Smlouva o dílo DODATEK č. 2

„Přestavba MŠ Kněžské Dvory, České Budějovice“

ZMĚNOVÝ LIST STAVBY

STAVBA:
Přestavba MŠ Kněžské Dvory

NÁVRH ŘEŠENÍ STROPU NAD SUTERÉMEM V M.Č. 02

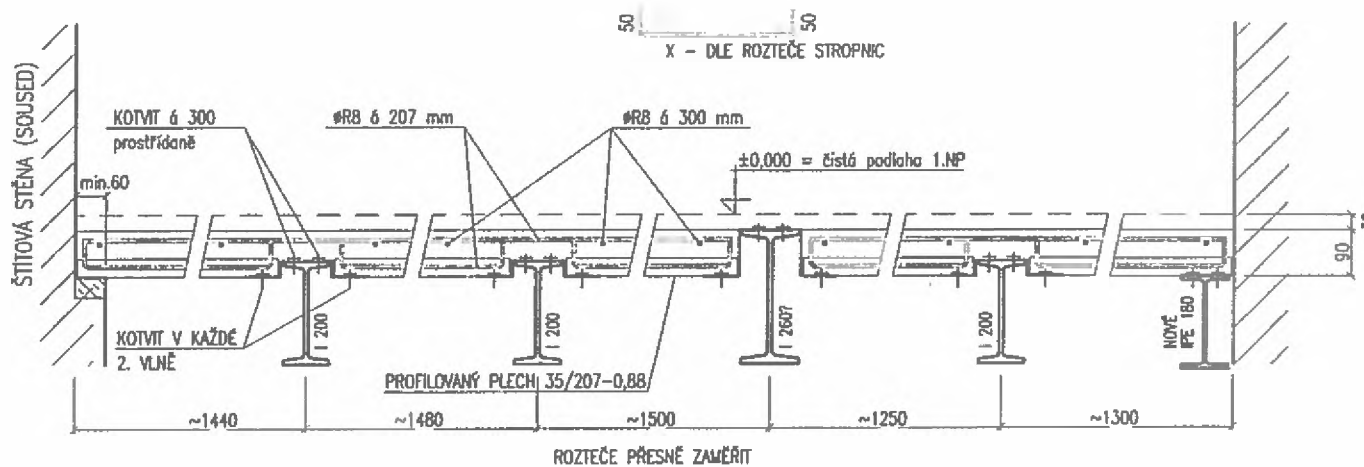
Stavba: Přestavba MŠ Kněžské Dvory	Číslo objektu: SO 100	Název: Bourání a provedení nových ocelo-betonových stropních konstrukcí
Navrhovatel změny: Zhotovitel stavby: CALIPSUM s.r.o., Tyršova 390, 691 23 Pohořelice		
Popis změny: Bourání a provedení nových ocelo-betonových stropních konstrukcí nad 1. PP.		
Zdůvodnění změny: Dle projektové dokumentace byla provedena sonda do stávajícího stropu pro ověření velikosti stropnic nad místností č. 01 (dle nového stavu). Sondou bylo zjištěno – stávající ŽB deska tl. 80mm – beton s minimem pojiva, plnivo tvoří velké valouny průměru kolem 30mm sesypané při spodním líci, nedostatečné vyztužení. Dle statického posudku (Ing. Rameš – APP-PROJEKT) deska nevyhovuje na únosnost. Vzhledem k limitnímu využití stávajících stropnic I 200 je nutné ŽB desku odstranit a provést novou. Nová stropní deska na stávajících stropnicích I 200 bude řešena obdobně jako ve vyšších podlažích – profilovaný plech 35/207-0,88, uložený na pomocných ocelových profilech kotvených k horní pásnici stropnic. V každé vlně žebírková výztuž pr. 8mm (B500B), nutná i při horním povrchu (dle návrhu statika). Další stávající nevyhovující stropní konstrukce (absence dostatečného uložení, chybějící

vyztužení) byly nalezeny nad částí místnosti č. 03, v místě budoucí zvedací plošiny, nad místnostmi č. 013 a č. 014 (dle nového stavu). Rovněž v těchto místech bude provedeno odstranění stávajících stropních betonových konstrukcí a provedení nových ocelo-betonových stropů dle návrhu statika.

KONCOVÁ OPRAVA SPODNÍ VÝZTUŽE VE VLNÁCH PROFIL PLECHU:

BETON C16/20
VÝZTUŽ B500B (10505(R)), KRYTÍ 20 mm

- PROVĚST PŘESNÉ ZAMĚŘENÍ NA MÍSTĚ (ROZTEČE STROPNIC, ŠÍŘKY PŘÍRUB, VÝŠKY H.HR. PŘÍRUB)
- ULOŽENÍ NOVÉ STROPNICE IPE 180 VE ZDMU: min. 200 mm
- ULOŽENÍ VÝMĚN IPE 120 VE ZDMU: min. 150 mm

POZNÁMKA: VZÁJEMNÉ KOTVENÍ IPE 120 - IPE 120 ŘEŠIT OBDOBNĚ
